Moorhydrologische Abklärungen zur Renaturierung Chrutzelenbach

Im Auftrag von
ilu AG

Version 9

07.11.2022

Abb 1: Auszug aus dem Plan «Entwässerung Endzustand» (Arbeitsstand Plan P-16).

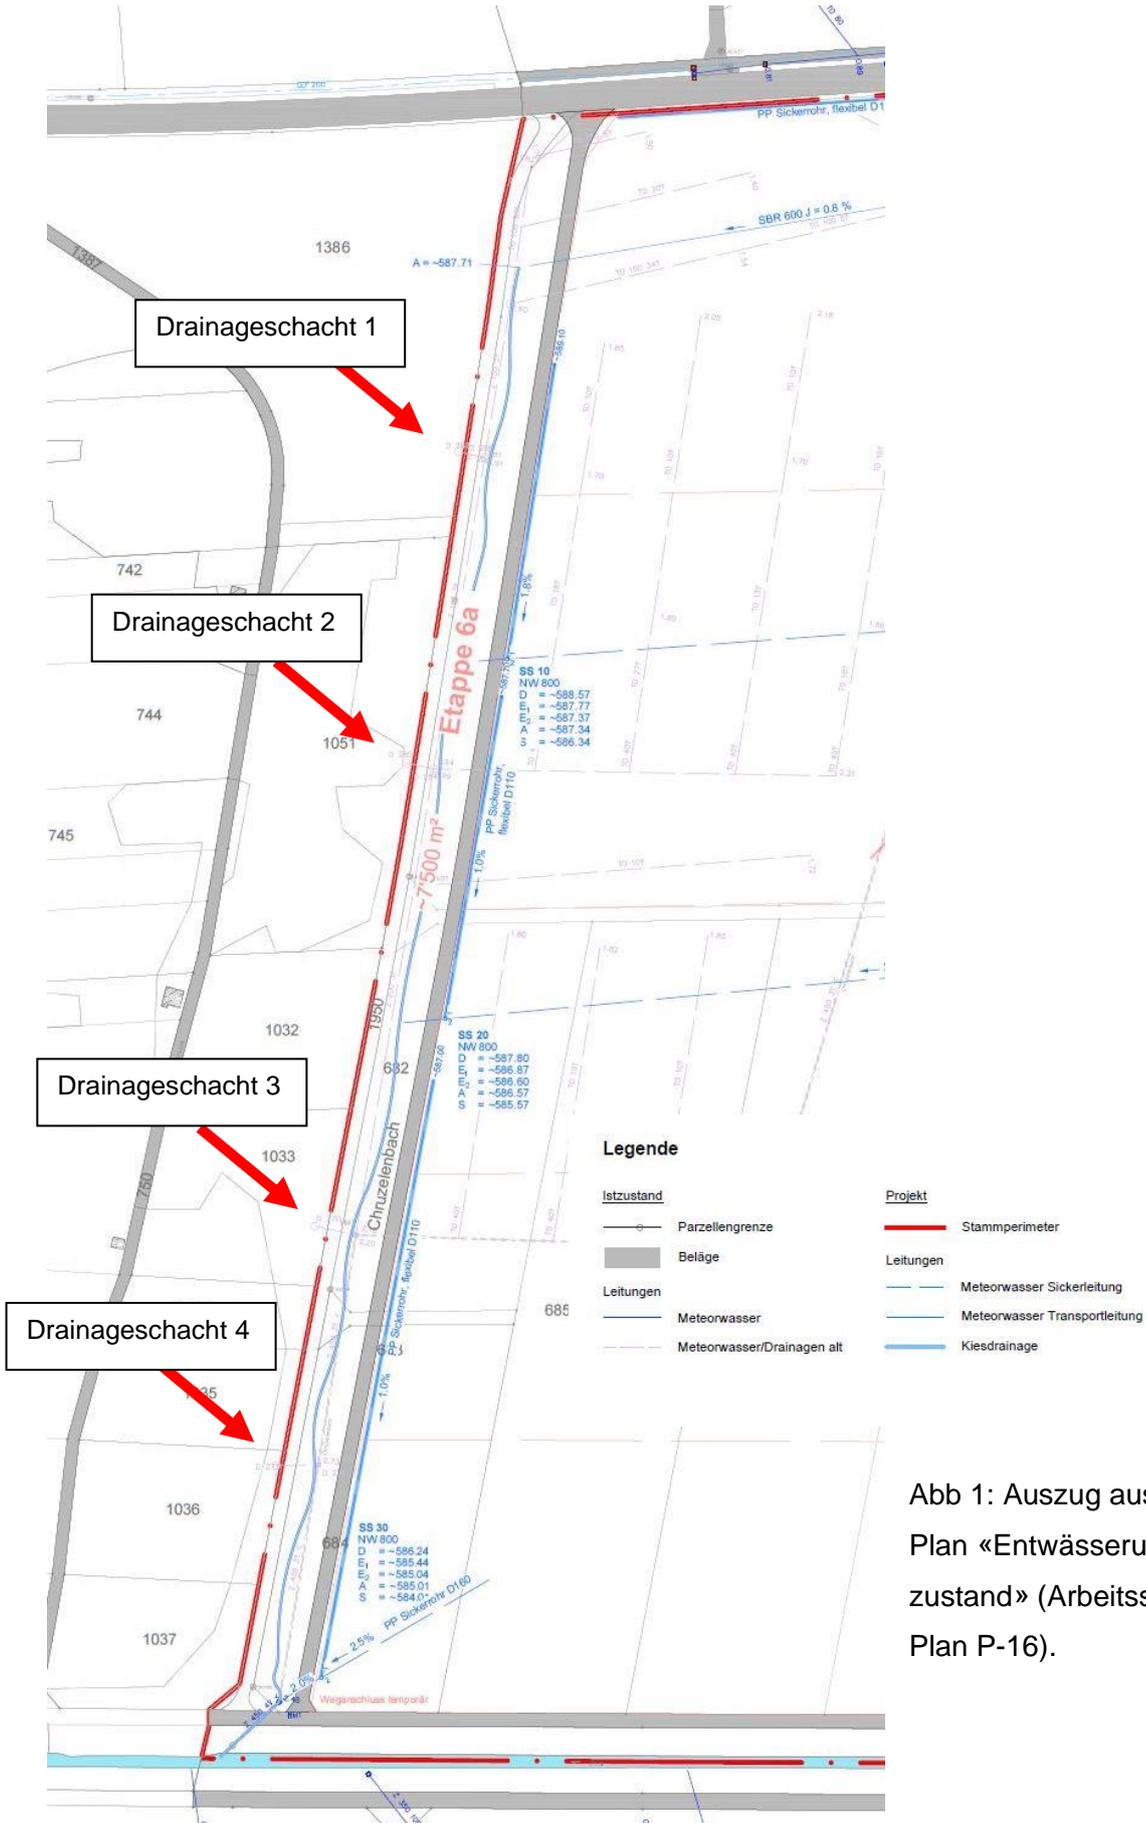
Die Abbildung 1 zeigt bestehende und geplante Drainageleitungen auf der Seite der Huser Allmend. Neue Leitungen von der Ostseite münden nach der Bodenverbesserung in den neuen Bachgraben. Von der westlichen Seite kommend queren vier Drainageleitungen den Perimeter des Bachprojektes (Abb. 1). Zusätzlich quert nahe der Einmündung in den Jonenbach (Metrierung 41.6 m) eine Swisscom-Leitung den Bachgraben.

Der Umgang mit den alten Leitungen aus der Huser Allmend und den bestehenden Leitungen von der Ostseite ist in den uns vorliegenden Projektunterlagen nicht geregelt.

Drainagewasser/Schächte: Bestehende, von der orographisch rechts liegenden Seite kommende Leitungen, welche in den Projektperimeter münden, sollen beim Bau des Lehmriegels entfernt werden. Die Bereiche sollen dicht verschlossen werden. Es ist zu prüfen, ob Schächte in der Schutzzone I zurückgebaut werden sollen. Eine amphibiengerechte Umgestaltung der Schächte wäre eine weitere Option. Werden die Schächte erhalten bieten sich diese zur Kontrolle der Wasserstände an.

Der in der Abbildung 1 als Drainageschacht 3 bezeichnete Schacht wurde bei einer Überprüfung zwischen 2010 und 2011 durch die PLUSPUNKT nicht gefunden. Ebenso konnte kein Schacht östlich von Drainageschacht 4 gefunden werden (Entwicklungsplan Oberriefferswiler Moos; PLUSPUNKT, 2011). Dies bedeutet aber nicht zwingend, dass die Schächte oder zumindest Drainagen nicht vorhanden sind.

Die in der Zone IIA liegende Entwässerungsleitung (Ablauf Drainageschacht 1, Abb. 1) soll durch eine neue Ableitung an den Rand der Zone IIA abgeleitet werden. Weitere allenfalls vorhandene Drainageleitungen, die aus der Landschaftsschutzzone oder der Naturschutzumgebungszone in Richtung Osten entwässern, sollen ebenfalls durch diese neu zu verlegende Ableitung entwässert werden. Abklärungen durch die GPW (29.09.2022) haben keine zusätzlichen Informationen zu weiteren Drainagen ergeben.

Es ist zu prüfen, ob eine Versickerung des Wassers in der Zone IIA machbar ist. Allenfalls kann das Wasser auch verrohrt oder teilweise offen in die Waldschutzzone (IVA) eingeleitet werden. Eine direkte Einleitung des mit Nährstoffen belasteten Drainagewassers in die Schutzzone I wird nicht begrüsst. Weitere Abklärungen in diesem Zusammenhang werden durch die Fachstelle Naturschutz beauftragt und finanziert. Mögliche Massnahmen können während des Einbaus des Lehmriegels ausgeführt werden.
